TRANS/WP.29/2002/34  
11 avril 2002

PROPOSITION DE PROJET DE COMPLÉMENT 2 À LA SÉRIE 01 D'AMENDEMENTS  
AU RÈGLEMENT N° 94

(Protection en cas de choc frontal)

Transmis par le Groupe de travail de la sécurité passive (GRSP)

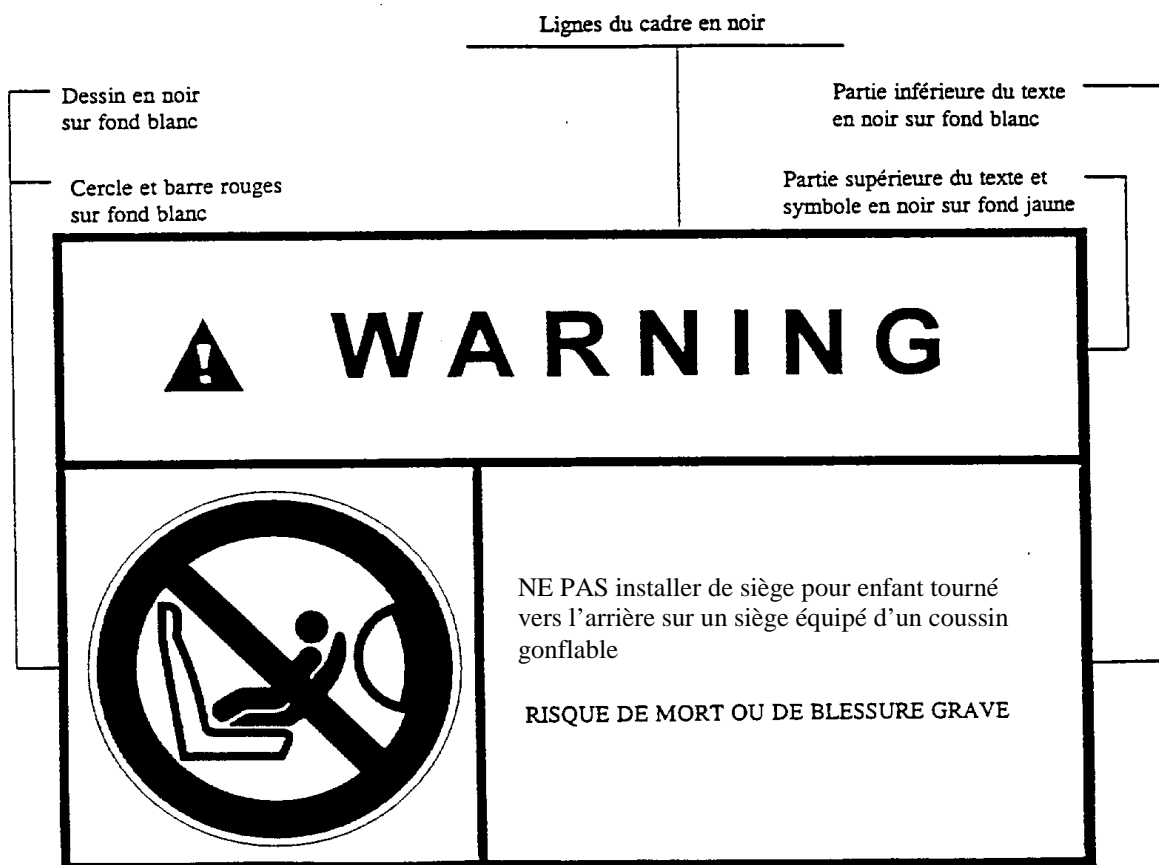
6.2 Les véhicules équipés d'un ou de plusieurs coussins gonflables frontaux pour passager doivent contenir des informations sur le risque grave lié à l'utilisation de dispositifs de retenue pour enfants tournés vers l'arrière, sur les sièges équipés d'un coussin gonflable.

6.2.1 Ces informations doivent comprendre au minimum une étiquette sur laquelle figurent un pictogramme et un texte de mise en garde, comme indiqué ci-après:

Les dimensions hors tout sont au minimum de 120 x 60 mm (ou une surface équivalente).

La présentation de l'étiquette peut différer de l'exemple ci-dessus mais le contenu du texte doit être conforme aux prescriptions mentionnées plus haut.
